菊川水系 菊川 (右岸) 1.6k付近

1. 菊川右岸 1.6km付近 菊浜高潮防潮堤工事 取付道路施工箇所について

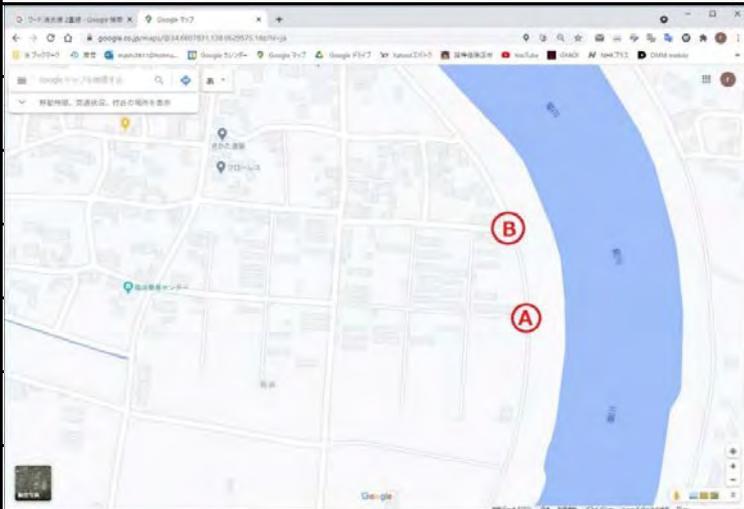
天端道路への進入が坂道となっているために向こう側の道路端が見えません。また右折、左折も目印がないので脱輪の危険があると思います。下記のようなポール設置案を考えました。ガードレールも安全かと思います。住居に近い部分にあっては必要性が高いと考えます。ご検討して頂ければありがたいです。【特に○印 A,B 2カ所】

Aカ所 ◎ 安全策としての赤ポール設置案（加工図）

Bカ所 ◎ 住居に近く生活道路となるため  
安全策としてのポールやガードレールをお  
願いしたい。

ご指摘とご提案をいただきありがとうございます。地元からも要望をいただいております。工事にて対応する予定です。提案いただいた配置案を参考にして、より安全な対策を実施してまいります。
